RTE

Nos Réf. : D 5906/PN/09/LA43/AH/11/035456

Objet : **Projet d'implantation de la future usine ENERCON sur un terrain cadastré ZP n° 27,29,31,26,28,30 p lieudit : Port Salut à LONGUEIL SAINTE MARIE.**

115	116	117	
T23.50 V (en A) + BP (2x16 iso.) G4.7	T23.50 V (en A) + BP (2x16 iso.) G4.7	T23.50 I bis + BP (1x16 iso.) G4.7	T23 II ac10 (en A) + G4

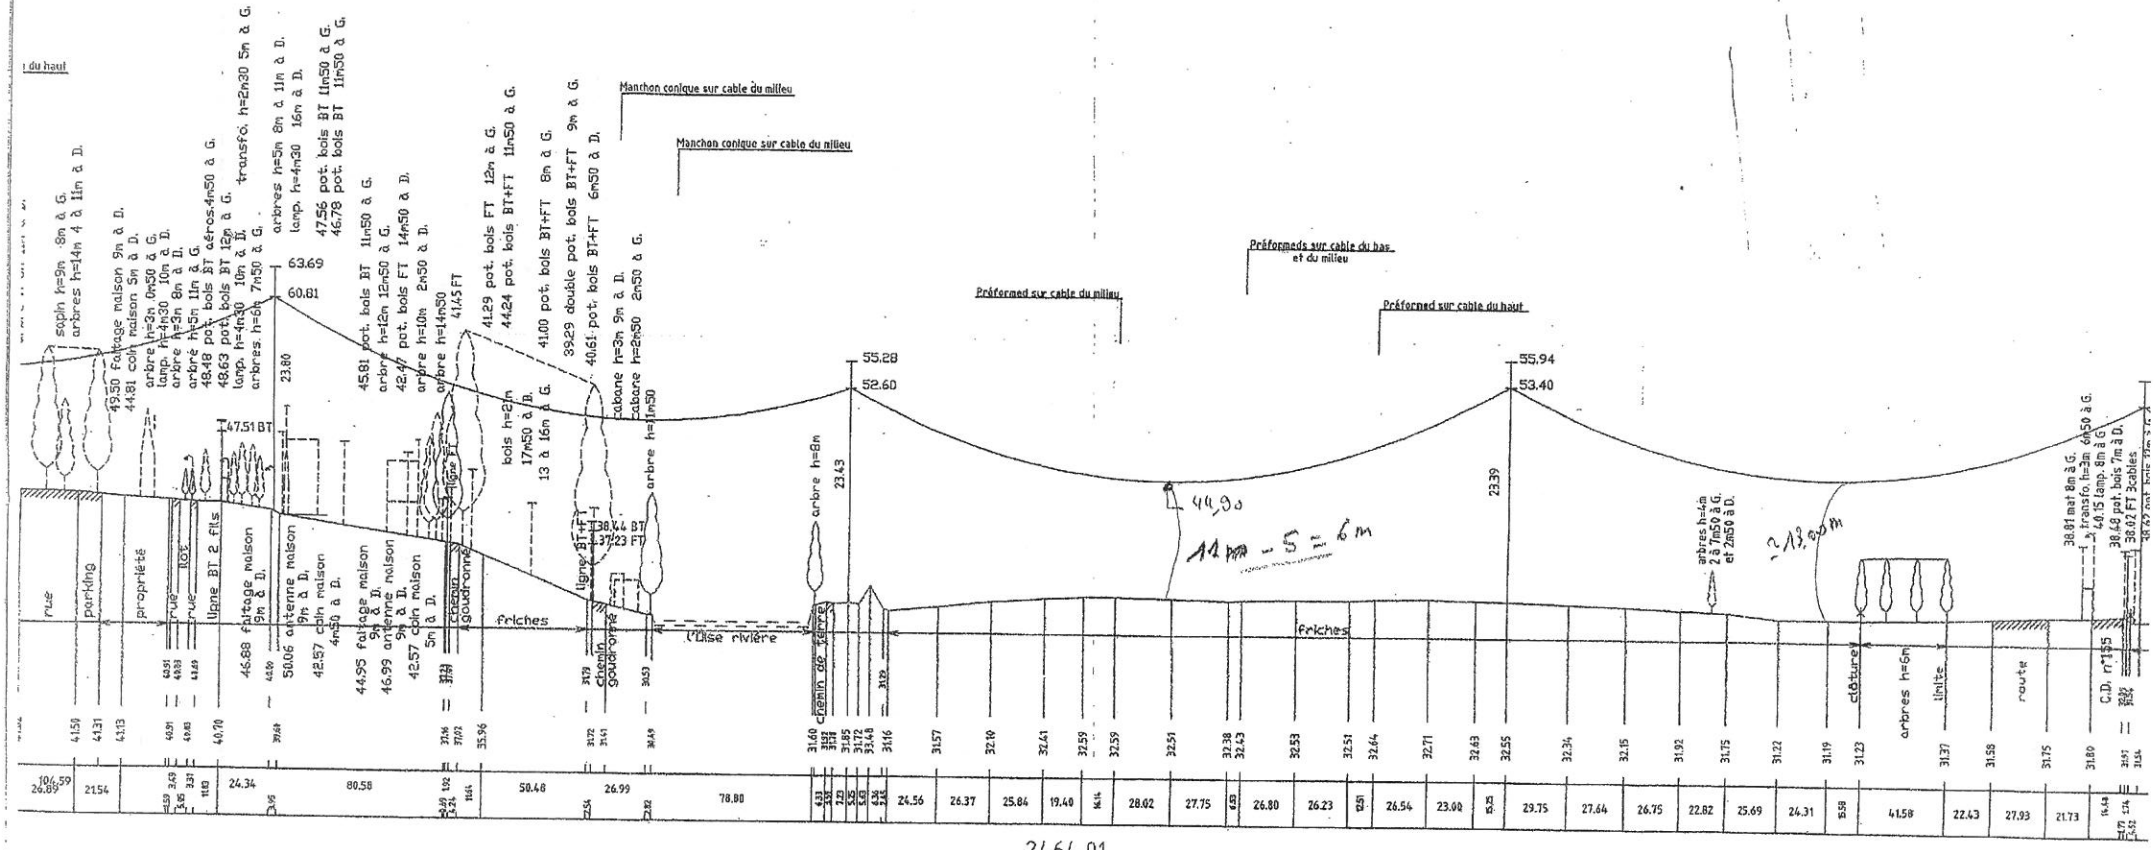
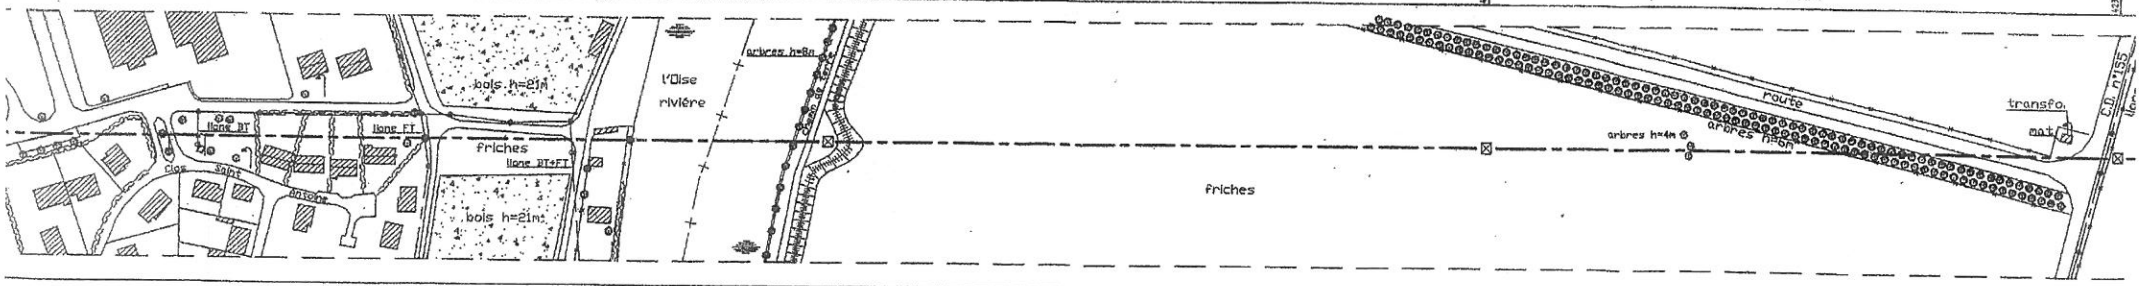
- **225 kV** MOIMONT - MORU portées 115 – 116 – 117 - 118.

avec emprise sur le terrain des supports n°116 et 117.

- sous la ligne, la distance minimale verticale à respecter est de 4,70 m entre le point le plus bas des conducteurs et le point le plus haut de la construction.
- à proximité immédiate de la ligne, la distance minimale horizontale à respecter est de 4,15 m. Cette distance devra être dans tous les cas augmentée
